Vysvětlení zadávací dokumentace 5

Název: Víceúčelový sportovní areál UKB – výběr zhotovitele stavby
Druh veřejné zakázky: Stavební práce
Druh zadávacího řízení: Otevřené řízení
Adresa veřejné zakázky: <https://zakazky.muni.cz/vz00007530>

Dotazy dodavatele č. 15

STÍNĚNÍ 1.NP - N01004 - POHYBOVÝ SÁL

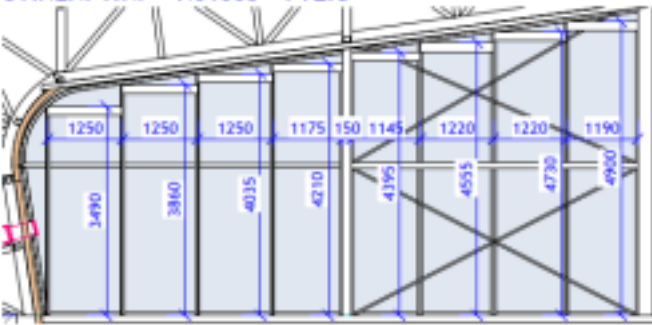
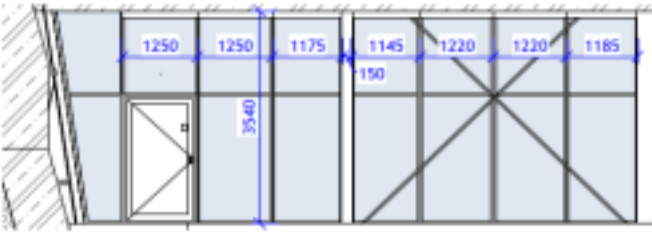
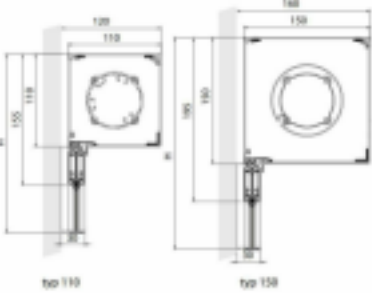
- 1) Ve výpisu prvků týkající se vnějších žaluzií se nachází tato tabulka. Prosíme o upřesnění, čeho přesně se týkají údaje ve sloupci „délky“. Domníváme se, že to nesedí k jednotlivým kusům, které jsou v pohledu okotované zcela jinými délkami. Děkujeme.

"Délka" v tabulce označovala šířku rolety, opraveno na "Šířku".

Kóty s tabulkou sjednoceny.

Pro přehlednost je nově tabulka rozdělena dle místností.

Délka výsuvu dle kót. Výše uvedené a upravené parametry byly opraveny ve Výkazu výměř.
